Stadt Waltrop

Begründung gemäß § 9 Abs. 8 BauGB

2. Änderung des Bebauungsplanes

**Nr. 35 „Ecke Goethestraße/ Herdicksbach/ Leveringhäuser
Straße“**

Abb. 1: Gegenüberstellung des geänderten Aufstellungsbereiches.

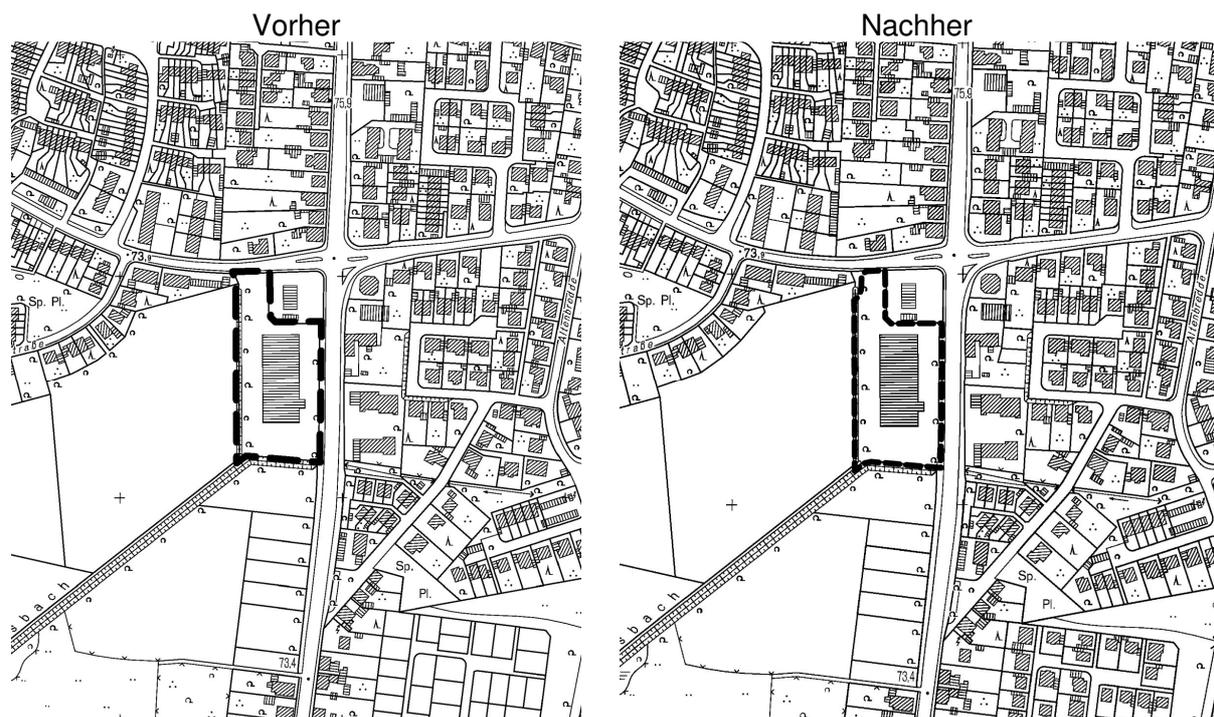
Durch die Aufstellung des Bebauungsplanes Nr. 86 „Großer Kamp“ kommt es zu Überlagerung mit dem aktuellen Bebauungsplan 1. Änderung Nr. 35 „Ecke Goethestraße/ Herdicksbach/ Leveringhäuser Straße“. Somit ist eine Anpassung des Aufstellungsbereiches für den Bebauungsplan 2. Änderung Nr. 35 „Ecke Goethestraße/ Herdicksbach/ Leveringhäuser Straße“ erforderlich.

Abb. 2: Gegenüberstellung des Änderungsbereiches im Bereich der Ein- und Ausfahrt im Bebauungsplan Nr. 35 „Ecke Goethestraße/Herdicksbach/ Leveringhäuser Straße“

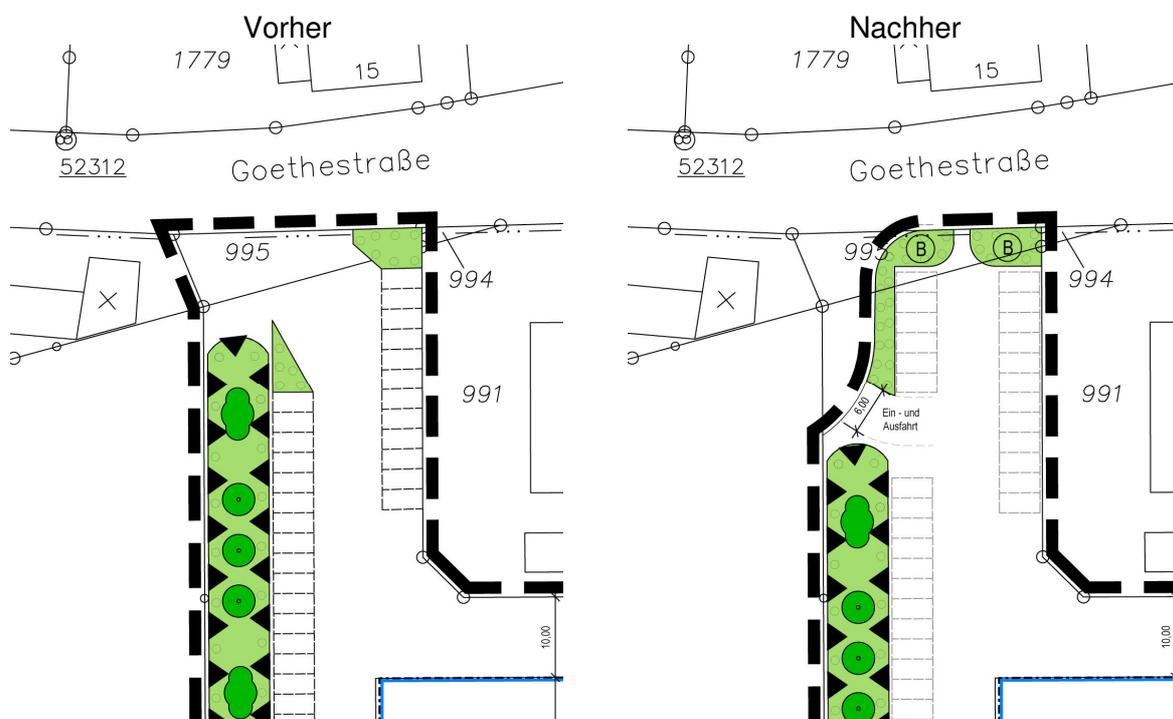
Die Anbindung des Plangebietes erfolgt im Norden über die Goethestraße (Ein- und Ausfahrt). Eine der HAUPTSCHLIEßUNGEN für das neue Wohngebiet „Großer Kamp“ verläuft angrenzend – westlich - an der aktuellen Ein- und Ausfahrt.

Aus verkehrstechnischer Sicht würde es an dieser Stelle zu einem Konfliktpunkt kommen, da die neuer Erschließungsstraße des neuen Wohngebietes „Großer Kamp“ und die Ein- und Ausfahrt parallel auf die Anbindungsstraße Goethestraße trifft. Des Weiteren liegt der Kreuzungspunkt Goethestraße/ Leveringhäuser Straße nur ca. 60 m vom aktuellen Anbindungspunkt entfernt. Um die Anbindung neu zu regeln, wurde in Zusammenarbeit mit dem Grundstückseigentümer die Verlegung der Ein- und Ausfahrt geplant. Die neue Ein- und Ausfahrt erfolgt nun im westlichen Grundstücksbereich und wird über die neue Erschließungsstraße des Wohngebietes „Großer Kamp“ an die Goethestraße angebunden.

Die neue Ein- und Ausfahrt (Breite von 6,00 m) gewährleistet die An- und Abfahrt von Pkw- und Lkw- Verkehr.

Durch die Verlegung der Ein- und Ausfahrt muss auch die Stellplatzanlage an dieser Stelle umstrukturiert werden. Durch die Umstrukturierung wird die Anzahl der Stellplätze nicht verringert.
